MG/DEA Décembre 2010

ECHANGE A89/RN6 avec péages A6

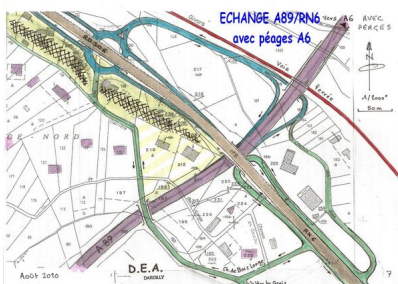
Le projet 2010 est semblable dans son tracé à celui de 2007 mais les échanges de l'autoroute avec les RN6 et RN7 sont très différents, en mieux pour le premier, en mal pour le second. Quant à l'échange avec l'A6, il est pratiquement inchangé et reste pénalisé par les péages PDU.

Le nouveau projet A89/RN6, en abandonnant les bretelles entre la RN6 et l'A6, est déjà moins destructeur et consommateur d'espace que le projet de 2007. Il présente une avancée intéressante qui peut être exploitée et améliorée afin de réduire les expropriations et rétablir les dessertes locales.

ECHANGE A89/RN7

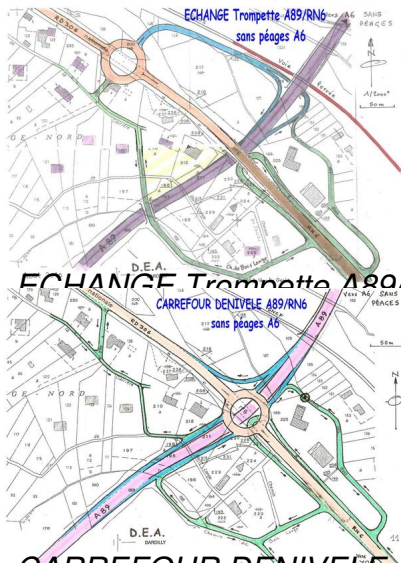
Le projet 2010 A89/RN7 est quant à lui pire que celui de 2007 car en passant au sud de l'actuelle RN489 l'échangeur et l'autoroute condamneraient une zone agricole prospère mais fragile.

DEA propose à la place un échangeur conservant en grande partie la voirie existante, et une portion d'autoroute en tranchée au nord de la RN489, à la place du CD73 actuel. Quant à la RN489, elle deviendrait la RD 73 entre Dardilly et La Tour. Ces dispositions ont été étudiées avec les agriculteurs du secteur et des habitants de l'ouest de Dardilly concernés par les nuisances sonores.
